女川原子力発電所審査資料	
資料番号	O1-DP-022(改0)
提出年月日	令和2年1月16日

女川原子力発電所

先行プラントの審査会合指摘事項に対する当社回答

令和2年1月16日
東北電力株式会社

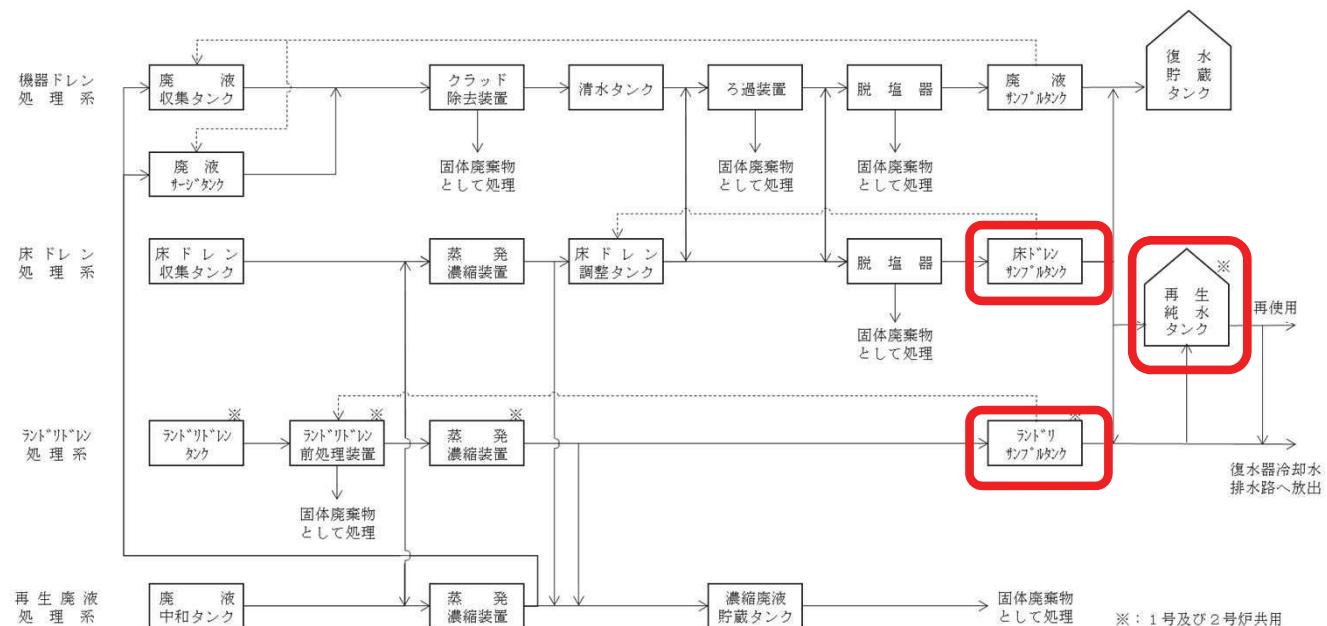
第106条、第173条 液体廃棄物の試料採取箇所が適切か確認すること。

- 放射性液体廃棄物の管理としては、各放出経路の最終タンクにて試料採取を行う必要がある。採取タンクの号炉間の区分けについては下表のとおりであり、保安規定に記載している試料採取箇所は適切な記載となっている。採取箇所図を 5 ~ 6 に示す。

1号炉 (第289条)	2号炉 (第89条)	3号炉 (第89条)
放射性液体廃棄物の管理 試料採取箇所	サンプルタンク	○	○	○
	サンプル槽	—	—	○
	再生純水タンク	○	○	—
	再生純水槽	—	—	○

【試料採取箇所図】

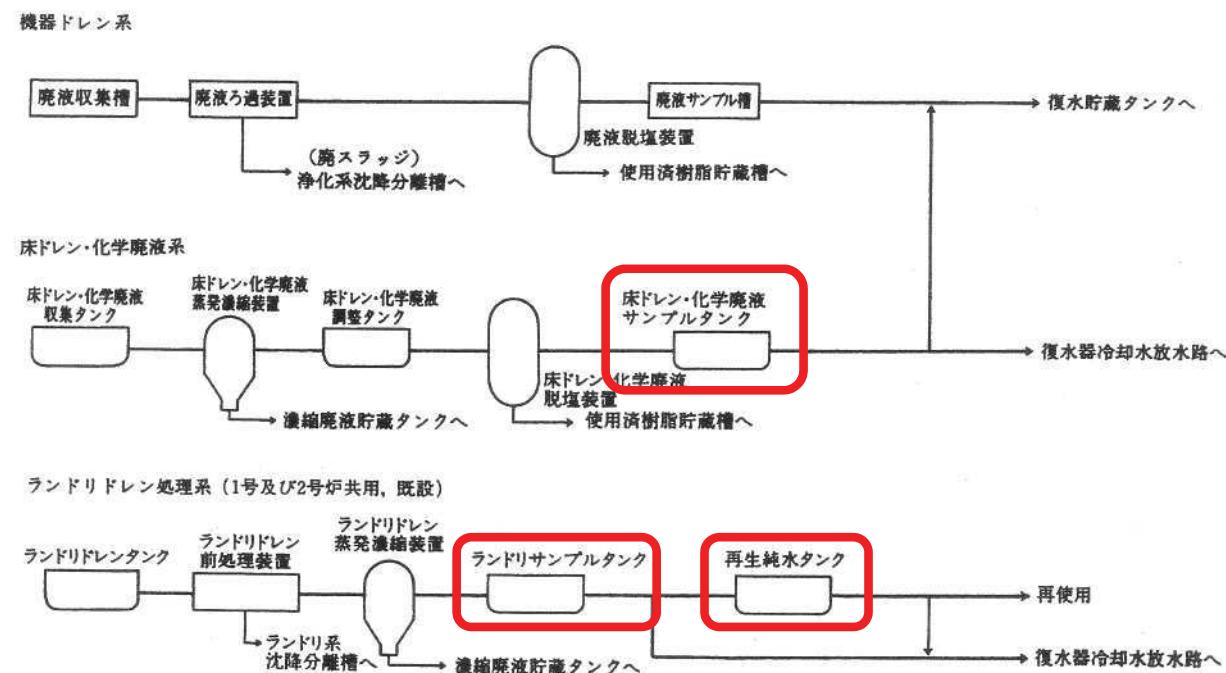
先行プラント指摘事項
